Objet : Réponses à la deuxième série de questions concernant le programme décennal de dragage d'entretien des installations portuaires de la Société du parc industriel et portuaire de Bécancour

V / réf. : 3211-02-250

projet : **ÉTUDE D'IMPACT SUR L'ENVIRONNEMENT PROGRAMME DÉCENNAL DE DRAGAGE 2009-2018**

titre : **ÉLEVATION EXISTANTES DU BASSIN DE SÉDIMENTATION ZONE A**

Cartographie régionale
des zones inondables
du Fleuve Saint-Laurent
Plan 1

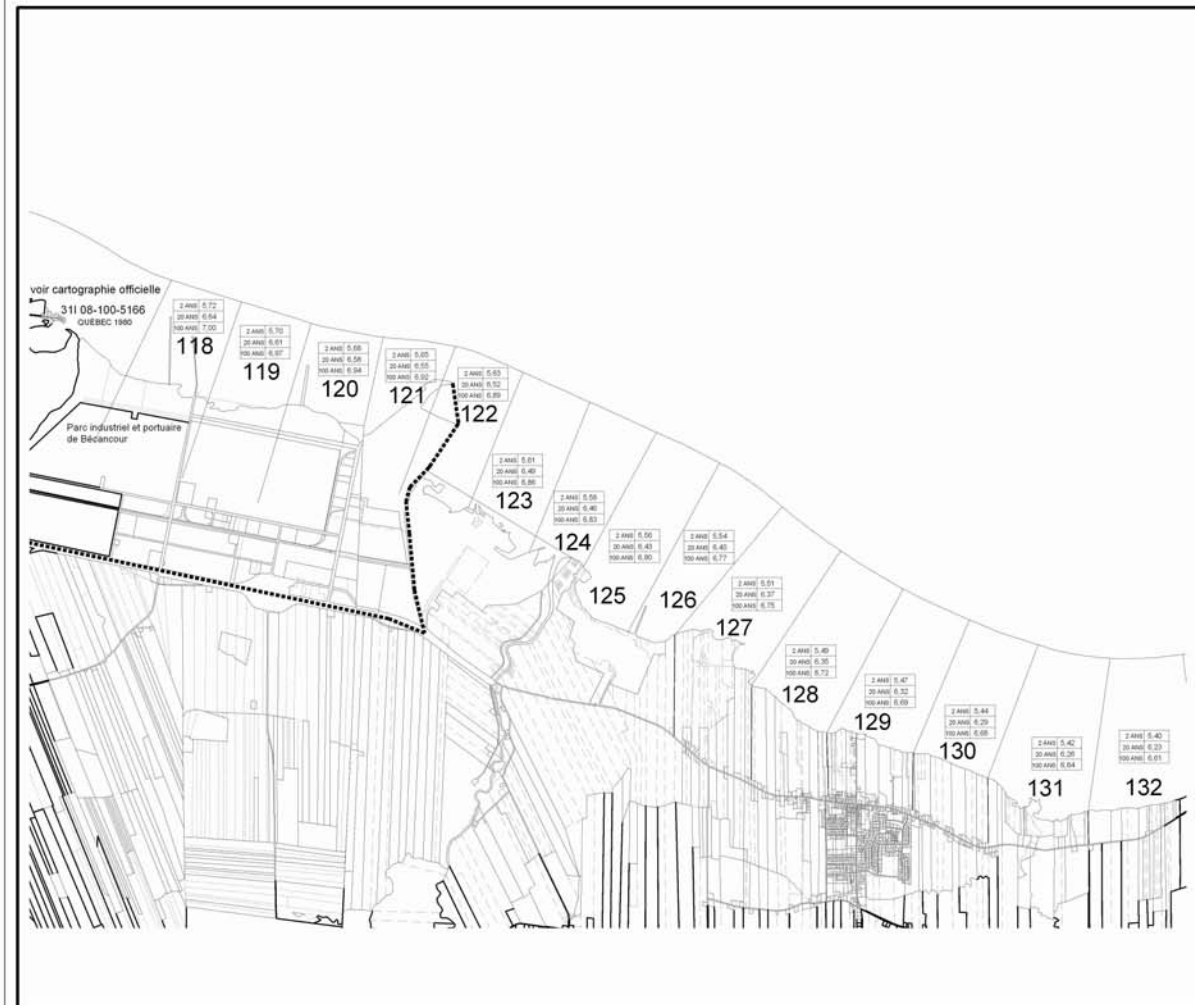
QC-2 : « L'initiateur doit compléter la réponse à la question QC-11 concernant les zones inondables. Il y était demandé de présenter une description des zones inondables du secteur et de préciser les dispositions réglementaires qui s'appliquent à leur égard. Les niveaux des sites de dépôt sont présentés dans la réponse, sur les plans de l'annexe 4, mais les cotes d'inondation sont absentes.

De plus, l'initiateur présente un extrait du Règlement de contrôle intérimaire (RCI) no 29 de la MRC de Bécancour, dont les dispositions s'appliquent au territoire visé, et précise que l'article 30.2.1 de ce RCI exclut une partie de terrain de l'application des dispositions relatives aux zones inondables. Cette exclusion correspond au site de dépôt de la zone C (lots 708-P et 708-102). L'initiateur doit fournir une réponse relativement aux dispositions réglementaires applicables au site de dépôt de la zone A et indiquer en quoi les travaux prévus sont conformes aux dispositions de ce RCI. »

Le site à l'étude est situé dans les secteurs de zone inondable 121 et 122 définis dans le RCI de la MRC de Bécancour, tel que montré sur la figure annexée à la présente. Les cotes d'inondation du fleuve pour une récurrence de 2 ans, 20 ans et 100 ans dans le secteur 121 s'établissent respectivement à 5,65, 6,55 et 6,92 m. Dans le secteur 122, elles s'établissent à 5,63, 6,52 et 6,89 m.
